Dotyczy: **Postępowania o udzielenie zamówienia publicznego pn.: „ Budowa Muzeum Powstania Wielkopolskiego 1918-1919” – postępowanie numer FA.261-4/2023.**

Zamawiający w ww. postępowaniu na podstawie art. 135 ust. 1 i 2 oraz 137 ust. 1 ustawy z dnia 11 września 2019 r. Prawo zamówień publicznych (tj. Dz. U. z 2022 r. poz. 1710 ze zm.) zwanej dalej „Ustawą” lub „Ustawą Pzp”, informuje o pytaniach i wyjaśnieniach do treści Specyfikacji Warunków Zamówienia (SWZ) oraz zmianach SWZ:

**Pytania serii 1 z dnia 24.07.2023 r.:**

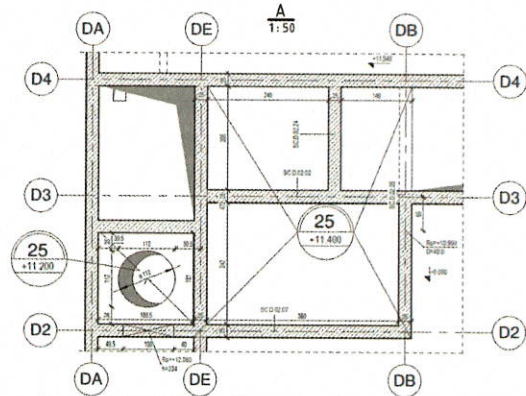
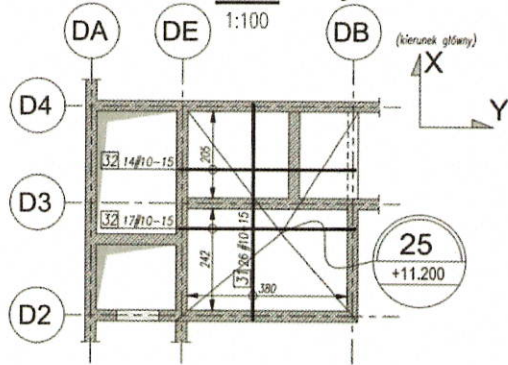
13. Czego dotyczy zbrojenie z rys. MPWP-EX-STC-C-RE-039-0-0-Strop przybudówka. Belka krawędziowa? Czy zbrojenie tej belki nie jest ujęte w zbrojeniu ściany 024 na rys. MPWP-EX-STC-C-RE-018-0-0-Ściana SC.C.00.24. Zbrojenie?

Element stanowiący belkę krawędziową stropu jest wydany jako kontynuacja ściany 024 wg rysunku MPWP-EX-STC-C-RE-018-0-0-Ściana SC.C.00.24. Zbrojenie
